改善箇所説明図

助手席検知システム

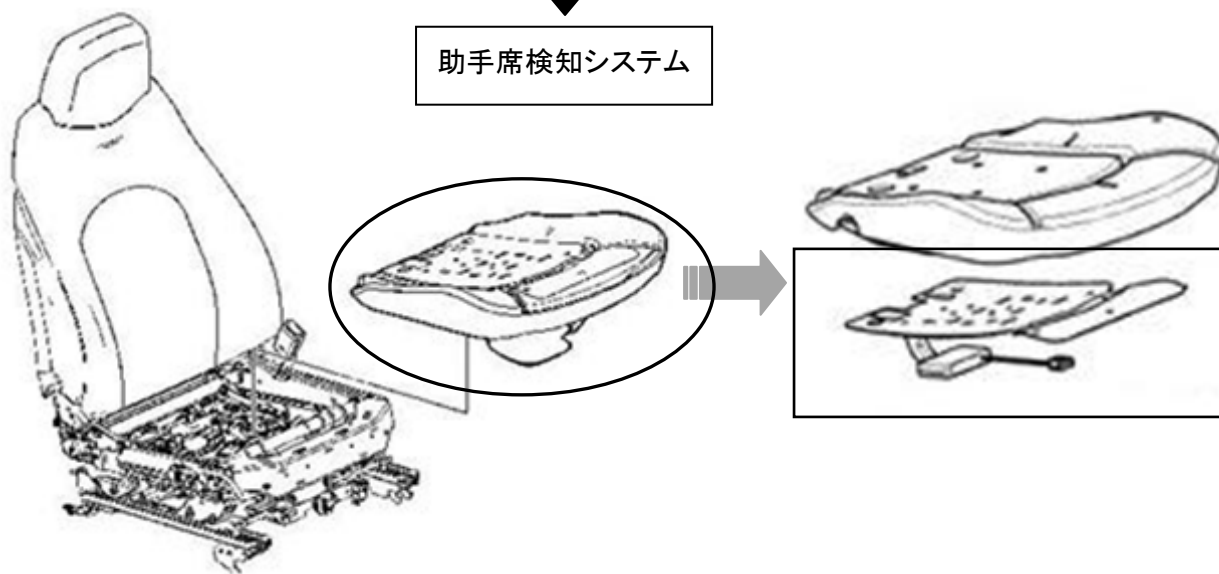
基準不適合発生箇所

エアバッグ装置の助手席乗員検知システムにおいて、助手席の乗員を検知するプログラムが不適切なため、当該乗員を検知できないことがある。そのため、助手席に乗車しているにもかかわらず、衝突時に助手席エアバッグが展開しないおそれがある。

全車両、助手席乗員検知システムのプログラムを修正する。

識別方法：助手席シートレール外側アルミ部に黄色ペイントを塗布する。
